DIRECCIÓN DE PREVENCIÓN Y ATENCIÓN DE EMERGENCIAS

CONCEPTO TÉCNICO No. CT - 4799

Localidad	3- Santa Fe
UPZ	91- Sagrado Corazón
Sector Catastral	San Martín
Dirección	Cll 29 No.6 -12
CHIP	AAA0088BYKC
Manzana Catastral	10
Predio Catastral	37
Fecha de Visita	Abril 18 de 2007
Área (m^2)	125 aprox.
Solicitante	Curaduría Urbana No. 4
Tipo de Amenaza	Remoción en Masa

Figura 1 Localización General del Proyecto Ubicado en la Calle 29 No. 6-12, en el Plano Normativo de Amenaza por Remoción en Masa (Decreto 190 de 2004)

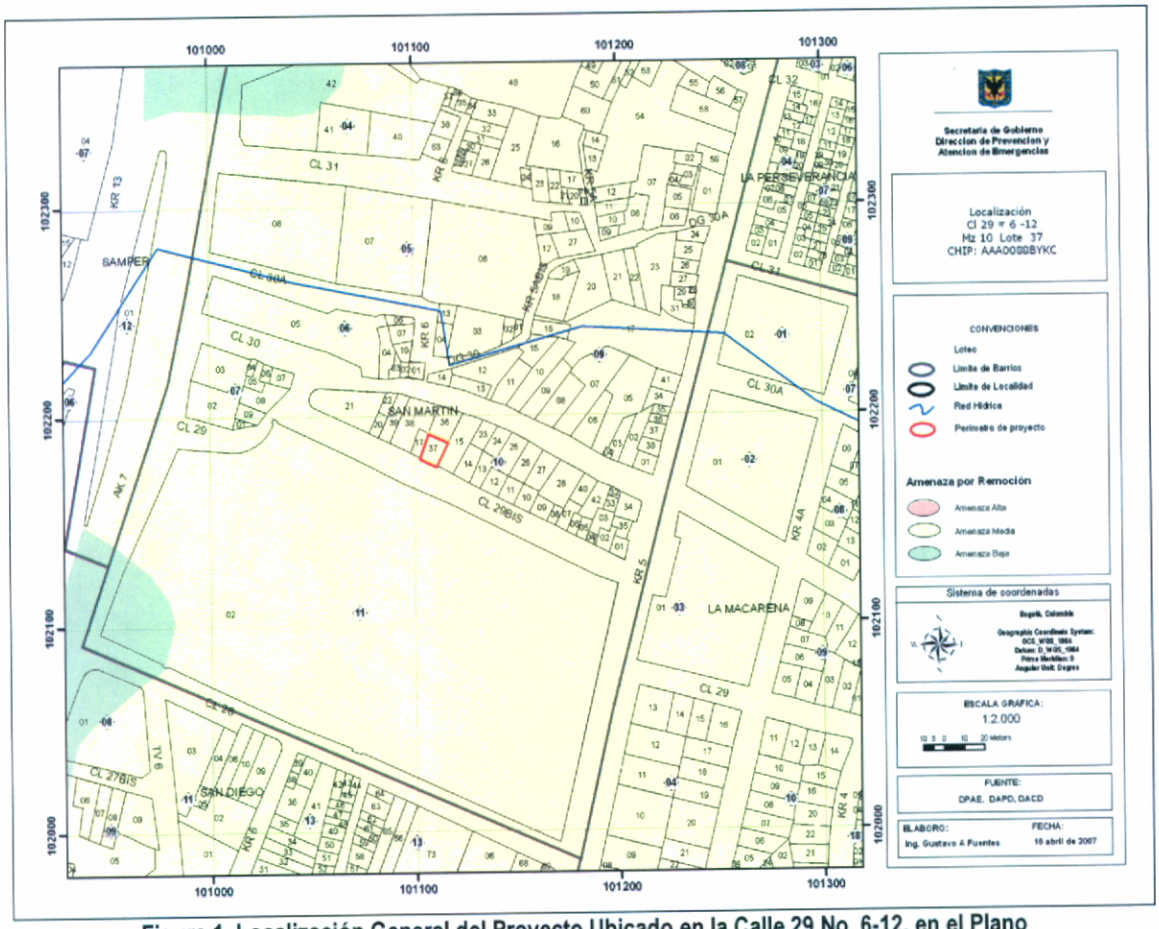
De acuerdo con el plano normativo de amenaza por remoción en masa del Plan de Ordenamiento Territorial de Bogotá – POT (Decreto 190 de 2004, por el cual se compilan los decretos 619 de 2000 y 469 de 2003), el sector donde se localiza el predio de la Cll 29 No.6 -12 es una zona de AMENAZA MEDIA por procesos de remoción en masa (Figura No.1).

Fotografía No.1. Predio donde se busca adelantar el proyecto, Cll 29 No.6 -12.

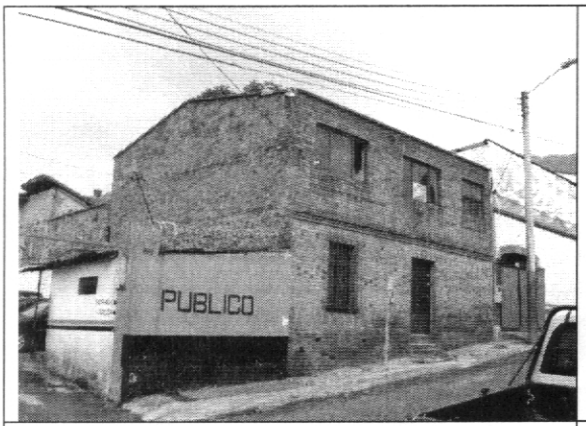
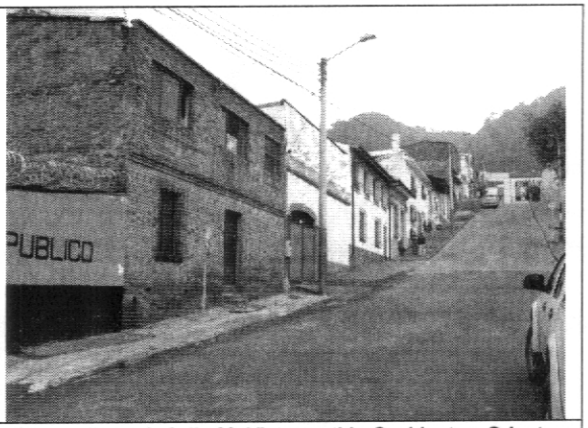
El terreno donde se proyecta construir la edificación cuenta con una pendiente promedio, inferior al al 10%, el sector se encuentra netamente urbanizado, consolidado con viviendas, vías pavimentadas, servicios públicos; en un sector residencial y comercial (ver Fotografías No.1 y 2).

En el predio objeto del presente concepto técnico, se encuentra construida una edificación deshabitada de dos (2) pisos, la cual en el momento de la visita técnica adelantada, exteriormente no evidencia fallas de tipo estructural, ni afectaciones por procesos de remoción en masa.
